Krycí list ZBV

**III/11533 Beroun rekonstrukce mostu přes trať ČD na Zavadilku,
ev.č.11533-2**

4

Změnový list

PŮDORYS MOSTU

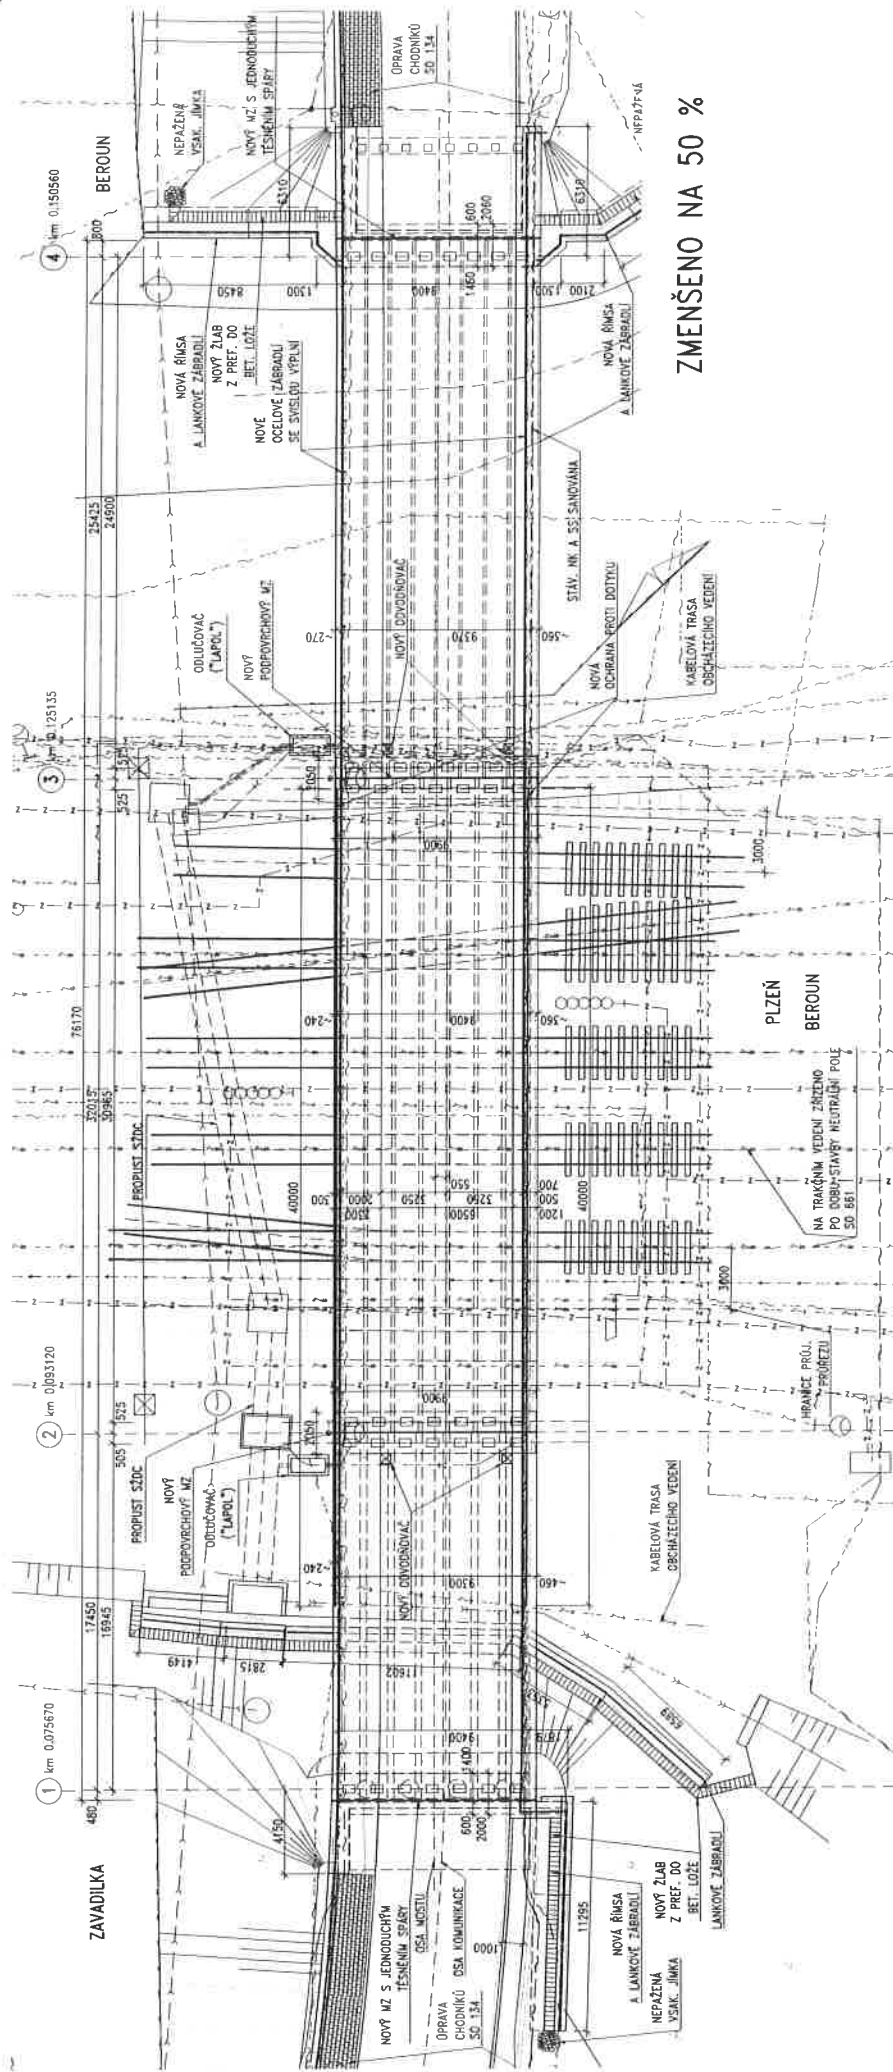
Věc: požadavek na vložení odlučovačů lehkých kapalin(ropných produktů) z mostu Zavadilka v Berouně – Stavba : „III/11533 Beroun rekonstrukce mostu přes trať ČD na Zavadilku ev.č.11533-2“ do zařízení v naší správě

Žádáme o změnu rozsahu díla v souladu s návrhem, který spočívá v nepředvídatelných situacích. V průběhu výstavby koridoru pod mostem bylo zjištěno, že odvodnění mostu není zaústěno do městské kanalizace, jak se předpokládalo PD, ale nýbrž do propustku v majetku SŽDC. U tohoto způsobu zaústění není ošetřena kontaminace odpadní vody prostřednictvím ropných látek z mostu. Z tohoto důvodu požaduje SŽDC doplnit svody odpadního potrubí odlučovacími lehkých kapalin.(lapol)

Budou použity 2 ks. odlučovače NS 10 – typ GSOL-2/10.

Odlučovače budou umístěny vlevo mimo půdorys mostu:

- před pilířem 2 – vývod odlučovače bude zaveden do propustu SŽDC,
- za pilířem 3 – vývod odlučovače bude zaveden do šachty propustu SŽDC.
